# Product change notification

## DRL

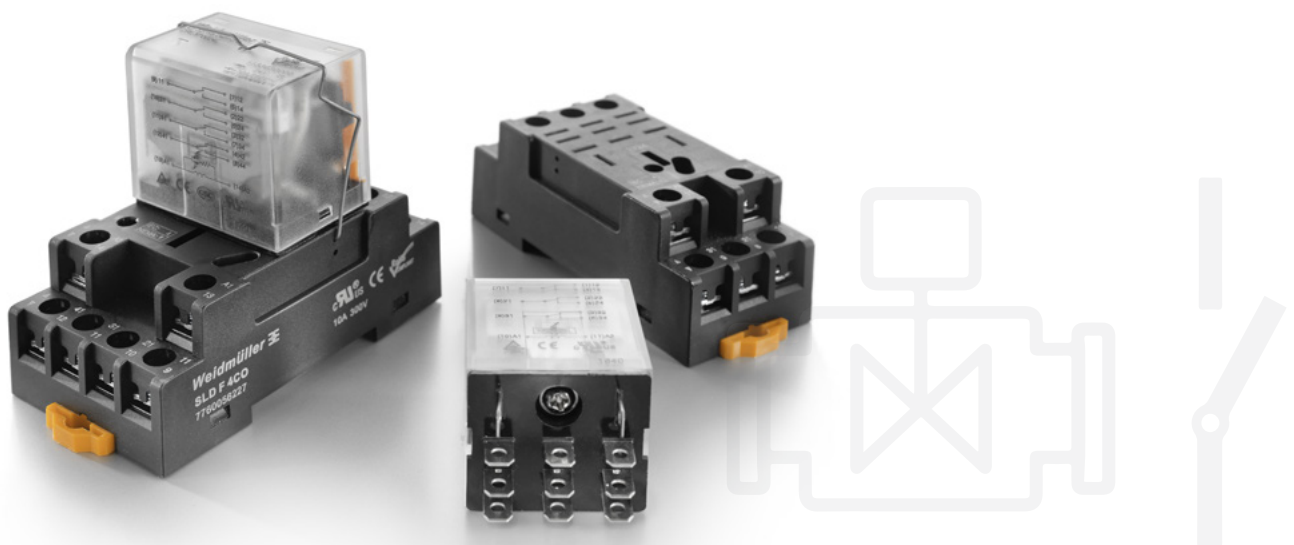
Die Miniatur-Leistungsrelais der D-SERIES DRL sind ab einer Breite von 24 mm erhältlich. Dank ihrer verschleißfesten Kontaktmaterialien ermöglichen sie das zuverlässige Schalten induktiver Lasten. Die Produktqualität bleibt mit dem neue Kontaktmaterial AgSnO2 erhalten.
